标题:气动离合器 III (2017) – 碟盘检查		
AG-SB-2018-05-B-EN		符合类: A—强制 B – 推荐 C—可选
适用范围		
旋翼机类型&型号: 所有 MTO2017 及所有 安装了 III 代旋翼头的 Calidus/Cavalon	受影响的系列号: 所有 MTO2017 及所有 安装了 III 代旋翼头的 Calidus/Cavalon	
参考的维护保养手册是针对这里所述的问题和后续问题。		见奥捷龙网站
这种形式是 AutoGyro GmbH 针对产品服务中发现的需要解决或纠正的问题所做的回复, 或作为飞机改造公司的服务资料。		
要寻求帮助, 可通过电话 49(0)5121 88056-00 或电子邮件 airworthiness@auto-gyro.com 联系 AutoGyro。

图 1 - 压板组件 (31713)

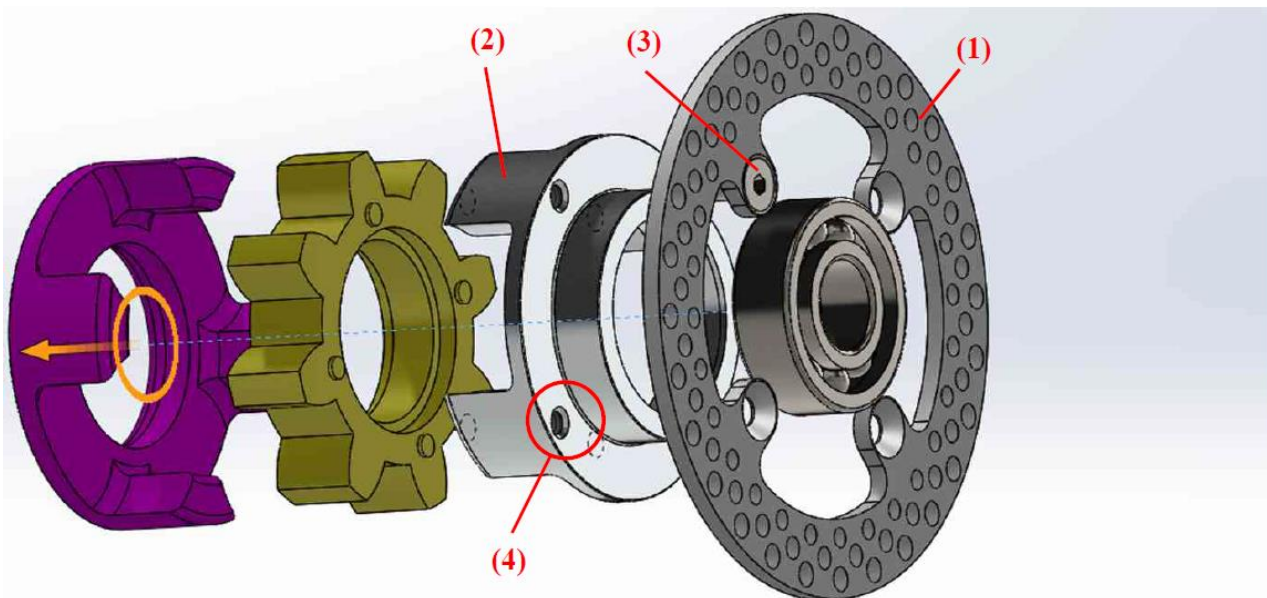
发现第一批气动离合器 III（2017）前压力片（2）的螺纹孔的倒角不够，不足以匹配固定压盘 PKII（1）的沉头螺钉。结果是螺钉不能够正常地夹住压盘和压板，可能导致松动、咯咯响以及连接处磨损。

1. 拆卸需拆除的整流罩，以接近离合器。
2. 按《旋翼机维护保养手册》工卡 63-11-10 4-1 从发动机上拆卸离合器。
3. 按《旋翼机维护保养手册》工卡 63-11-10 8-1 第 4 部分拆卸固定在离合器上的中心螺栓，将压力盘组件（31713）留在离合器上。
4. 从离合器上取下压力盘组件（31713），并拆下用于固定压盘（1）和前压力片（2）的 4 个螺丝（3）。
5. 检查前压力片（2）上的压盘（1）和/或检查压盘（1）上的孔是否有转动迹象。如有损坏，更换（零件 23604）。
6. 检查整个离合器组件是否还有其它损坏，更换受影响的零件（如压力盘组件 31713 安装架）。

7. 检查前压力片 (2)，确保螺纹孔 (4) 的倒角深度为 1mm，且倒角为 45°。如果不是，用适合的倒角工具重新加工。
8. 按拆卸时的相反顺序重新组装离合器。
9. 按《旋翼机维护保养手册》工卡 63-11-10 4-1 把离合器组装到发动机上。
10. 重新装上之前拆卸的整流罩。
11. 在适合的安全区内的地面上驱动旋翼机，同时对离合器进行转动前的功能检查。
12. 在旋翼机的文件内注明服务通告的执行情况。
